### **A 2** **Erst- und Neuaufstellung des Bebauungsplanes Nr. II/G 15 „Wohngebiet Fürfeld“**

#### **Auswertung der Beteiligungsverfahren gem. §§ 4 (2) und 3 (2) BauGB**

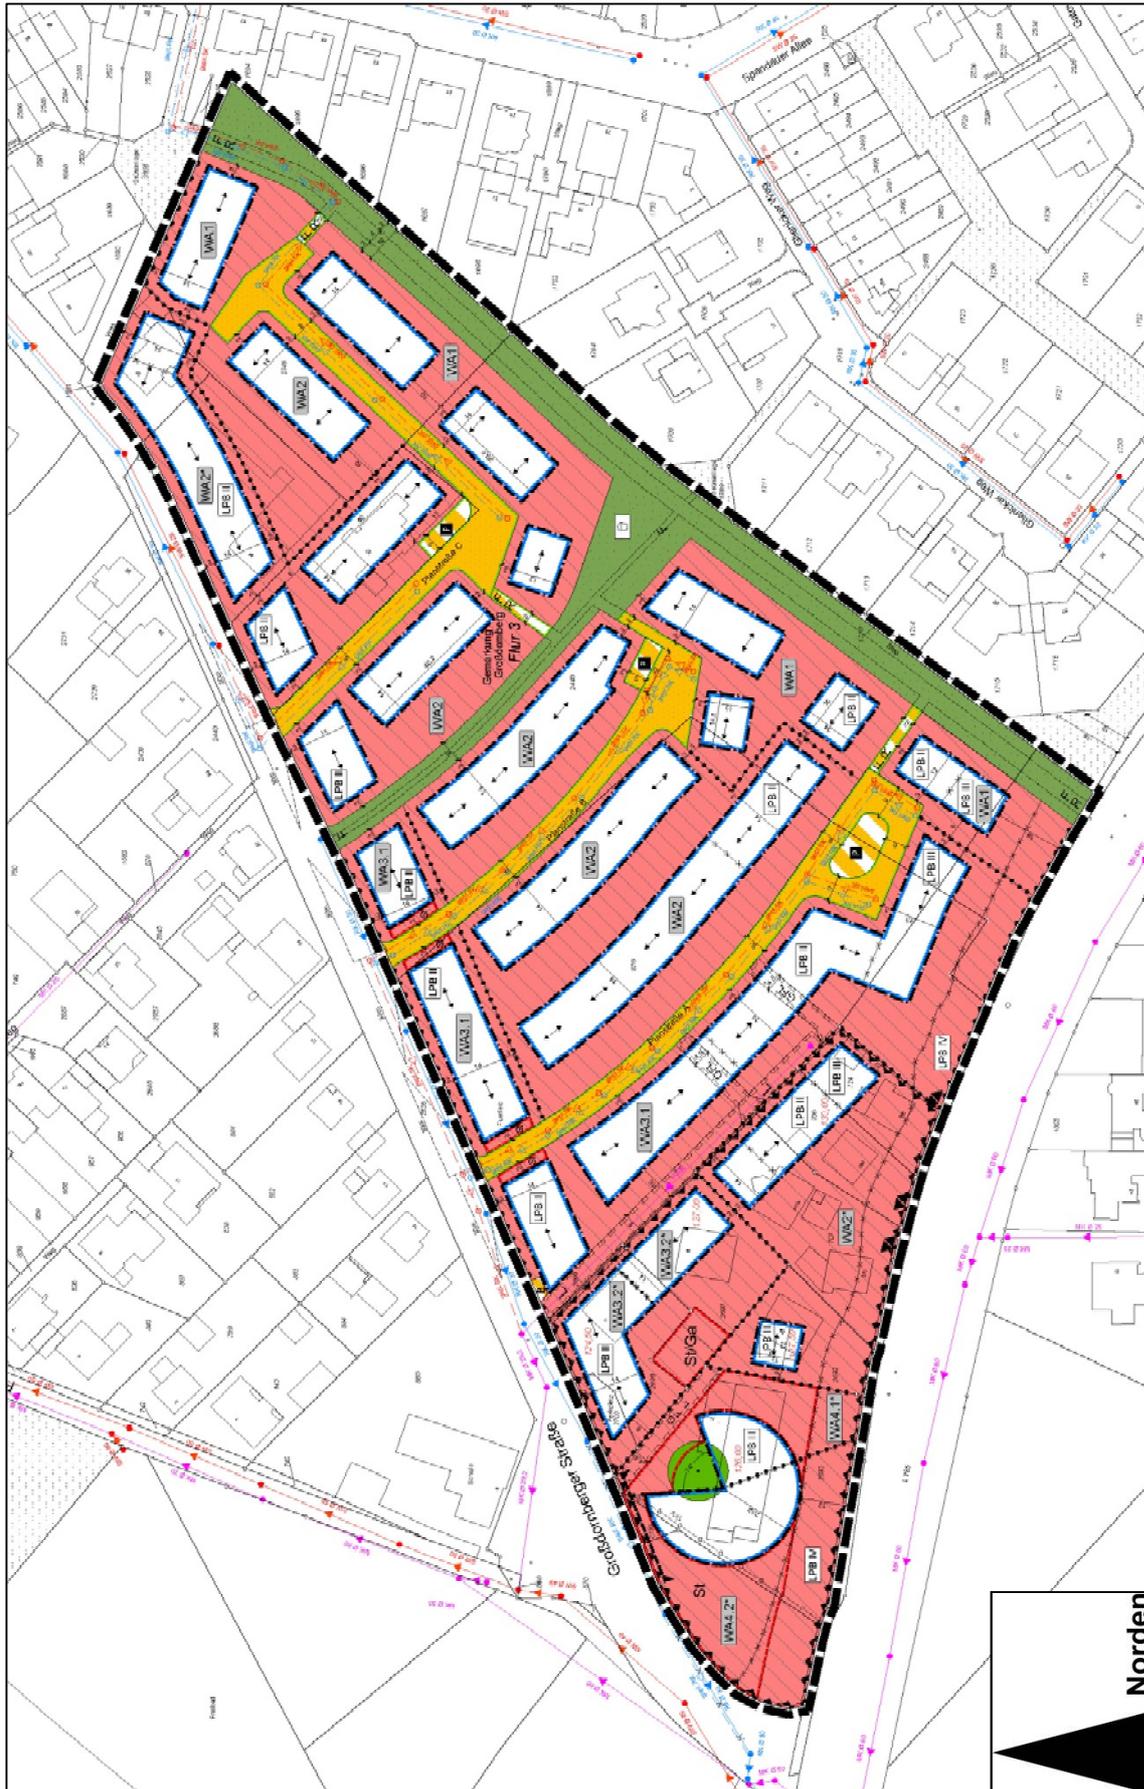
- Darstellung eines Sichtdreieckes für den Bereich, in dem der geplante Fuß- und Radweg auf den Fuß- und Radweg entlang der Wertherstraße trifft.
- Korrektur der Höhenangabe auf das Höhensystem NHN (vorher: NN). Die festgesetzten Zahlen und die relativen Höhen zwischen der bestehenden und der geplanten Bebauung bleiben unberührt.

- Anpassung der Darstellung von Garagen an die unveränderte textliche Festsetzung zur Zulässigkeit gemäß textlicher Festsetzung Nr. 5.1.
- Darstellung eines Sichtdreieckes für den Bereich, in dem der geplante Fuß- und Radweg auf den Fuß- und Radweg entlang der Wertherstraße trifft.
